改善箇所説明図

図：左ハンドル車

オイルフィルター アッセンブリー

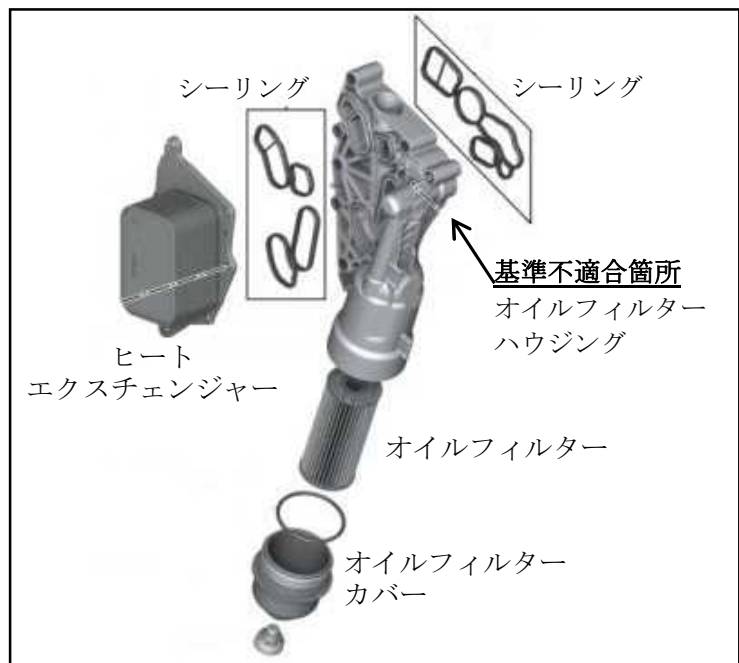
基準不適合の内容

エンジンオイルを冷却するヒートエクスチェンジャーにおいて、当該エクスチェンジャーの構成部品の溶接が不適切なため、隙間が生じているものがある。そのため、隙間からエンジンオイルが漏れ、警告灯が点灯し、そのまま使用を続けると、最悪の場合、エンジンが停止するおそれがある。

図示部品一式を交換する

改善措置の内容

全車両、オイルフィルターアッセンブリーを対策品と交換する。
